**DECRETO TC. N° 17 / VISTOS:** Las facultades que me otorgan los artículos 5, 12 y 63 letra i) de la Ley N° 18.695, Ley Orgánica constitucional de Municipalidades de 1988 y sus modificaciones; Ley N° 19.886 Bases sobre Contratos Administrativos de Suministros y Prestación de Servicios.

2.- Que por Decreto Alcaldicio TC N° 509, de fecha 12 de diciembre de 2023, se aprueban las bases administrativas y técnicas, formatos y anexos de licitación pública denominada "Construcción Veredas calle San Martín entre Manuel Rodríguez y Sargento Aldea, Comuna de Buin, Segundo Llamado".

## CONSULTAS Y RESPUESTAS

**"Construcción veredas calle San Martín entre Manuel Rodríguez y Sargento Aldea, comuna de Buin, Segundo Llamado"**

### ACLARACIÓN N°2

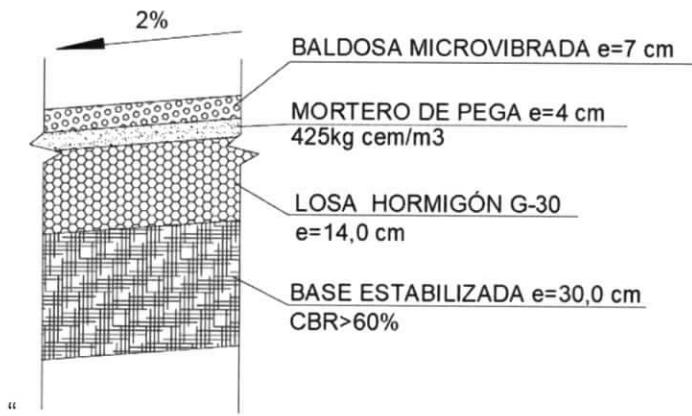
En relación a lo señalado en lámina N°02 de 03, detalle de estructuración vereda de baldosa (acceso comercial), se aclara lo siguiente:

**Donde dice:**

#### **VEREDA BALDOSAS (ACCESO COMERCIAL)**

**Debe decir:**

VEREDA BALDOSAS (ACCESOS NO DOMICILIARIOS)
